平潭综合实验区自然资源与生态环境局 关于平潭北部自来水厂工程（一期） 项目竣工规划条件核实公示

实际建构物与规划审批建构物不一致的说明报告

7、综合楼

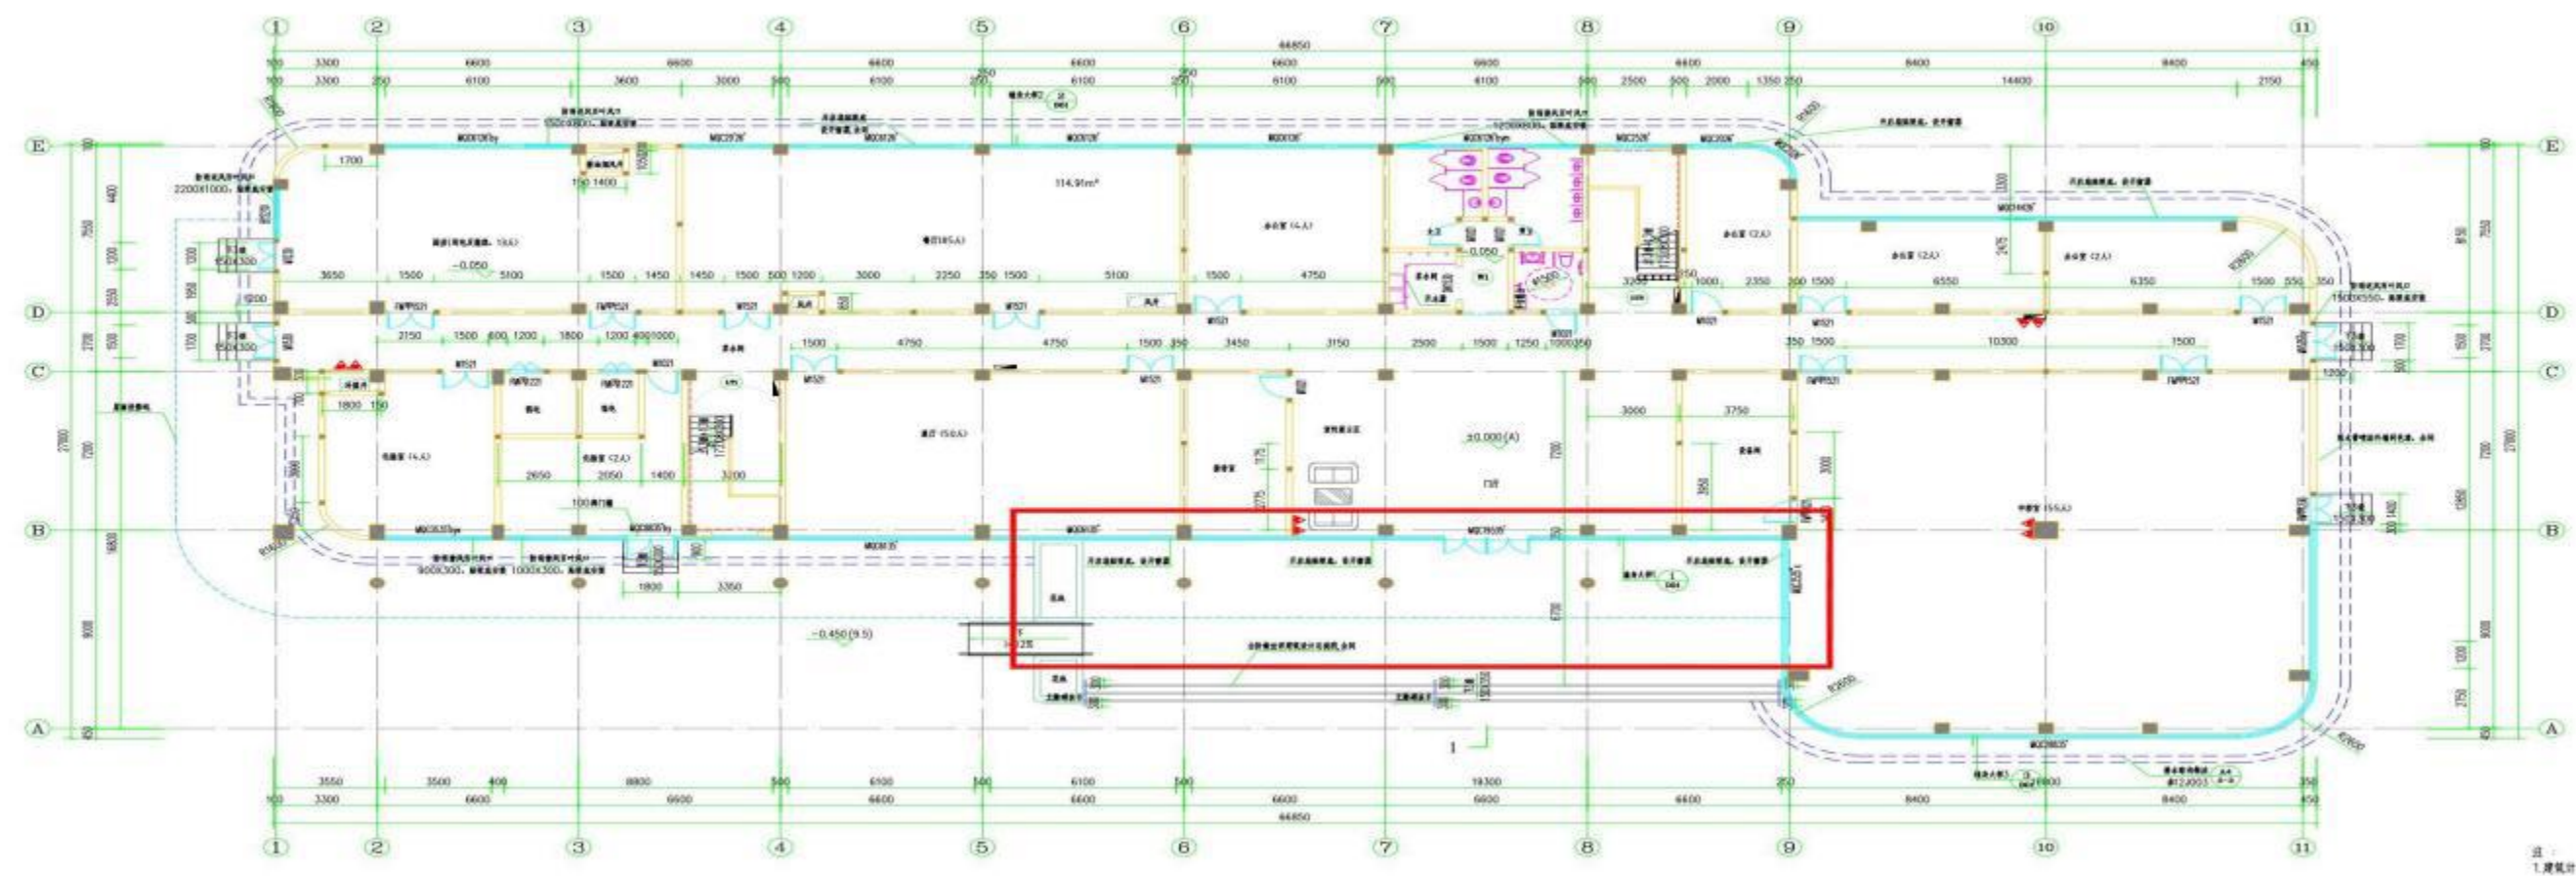
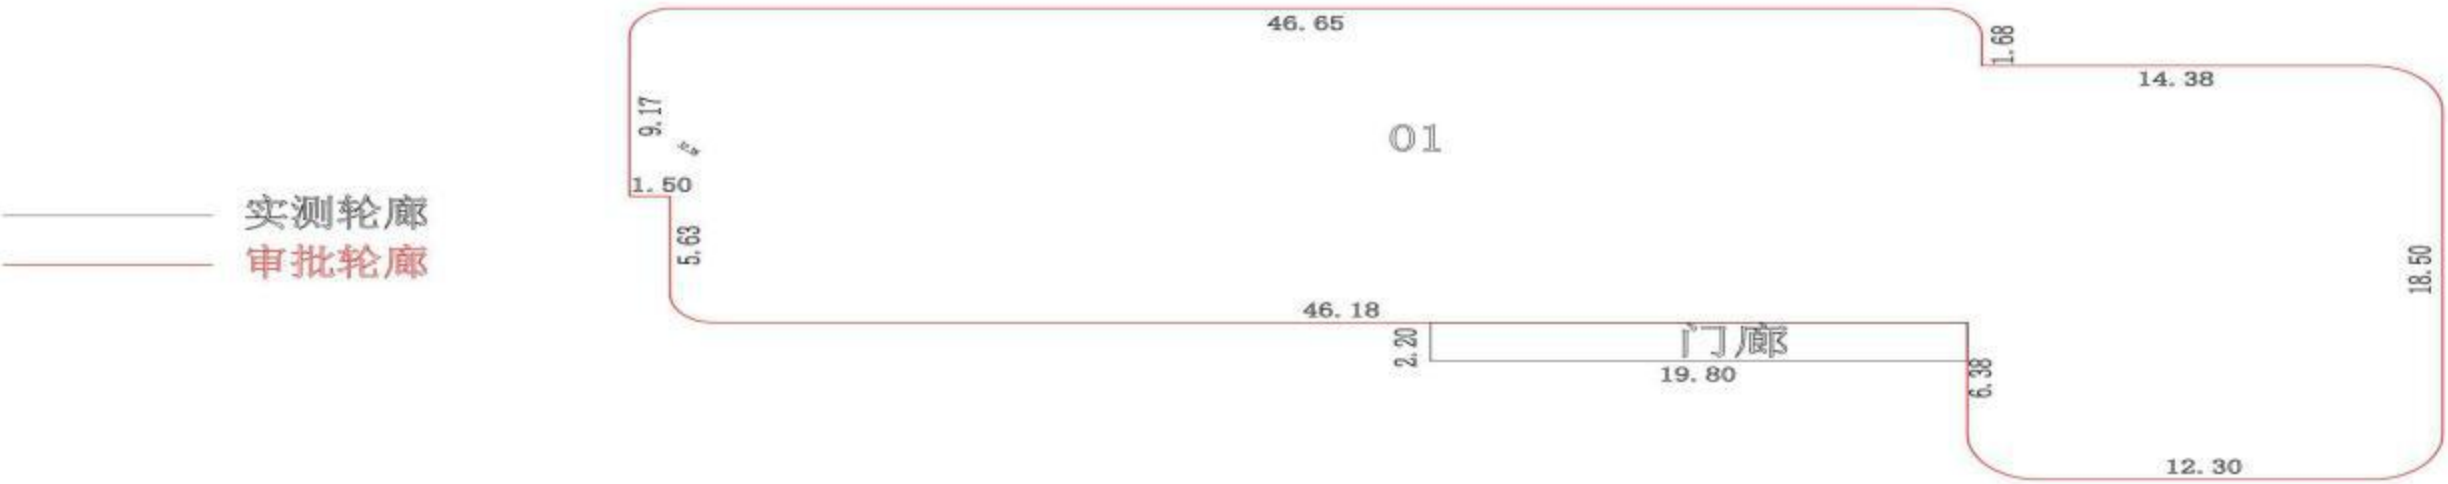
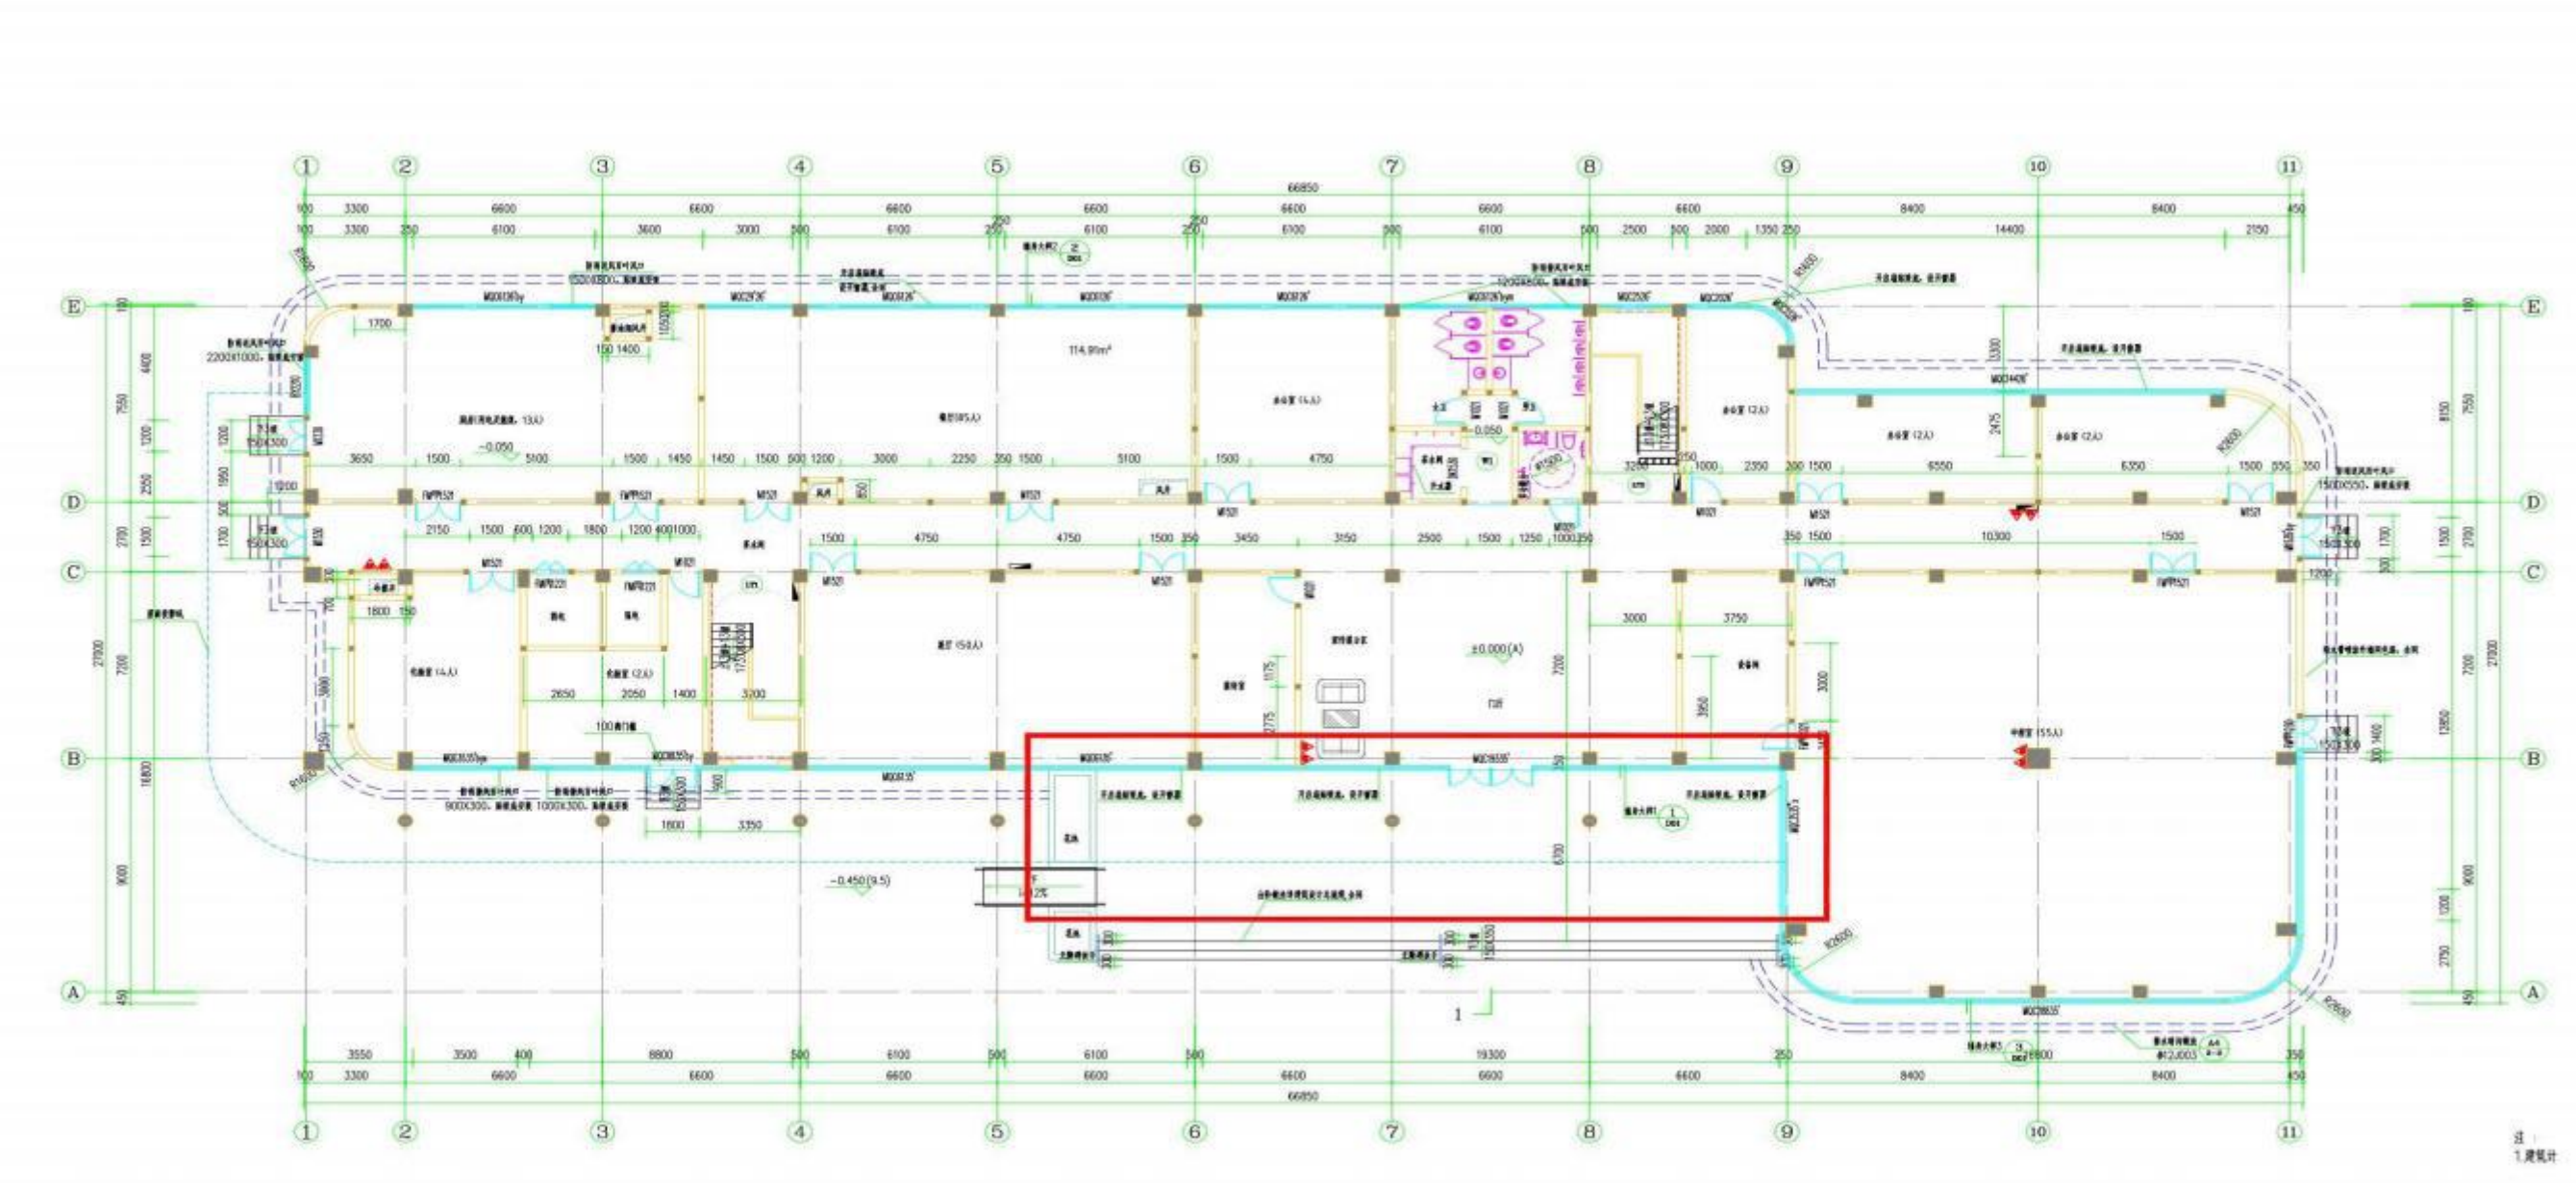
①审批综合楼总建筑面积 2974.09平方米，未计算2公分粉刷面积，实测总建筑面积 3072平方米，计算2公分粉刷面积。

说明：因前期初步设计图纸未表达铝板厚度，忽略了实际建成后外轮廓比图纸上的范围更大，后期进行施工图设计时补充表达粉刷层，导致在实测终 建筑面积增加 97.91 平方米。
